Service Bulletin

HOOFDGROEP	GROEP	NO.
8	82	402

BETR.
Motorkap

Slotvanger motorkap - Volvo 480

82 019

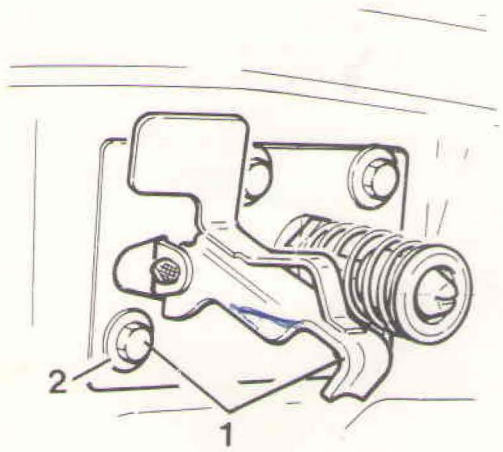
Om te voorkomen dat de bouten van de slotvangerbevestiging op den duur los lopen, dienen twee bouten vervangen of bevestigd te worden met borgmiddel. Elk van de vier bouten moet op het juiste aanhaalmoment vastgezet worden.

Verwijder de twee **achterste** bevestigingsbouten (1) met de vulringen (2).

Vervang de twee achterste bevestigingsbouten door plusbouten (O/N 3121182-4) en vulringen (O/N 3270182-3 of 960139-4).

Verwijder de twee **achterste** bevestigingsbouten (1) met de vulringen (2). Reinig de schroefdraad van de bouten.

Plaats een **extra** vulring (O/N 3270182-3 of 960139-4) op iedere bout.
Breng borgmiddel aan op de schroefdraad.
Breng de twee bouten (met twee vulringen op iedere bout) aan en haal deze aan met **9 Nm**.
Controleer de aanhaalspanning van de twee andere bouten (9 Nm).

Breng de twee bevestigingsbouten met vulringen aan en haal deze aan met **9 Nm.**

Waarschuwing !
Haal de bouten nauwkeurig aan; met een te hoog aanhaalmoment beschadigt de motorkap.
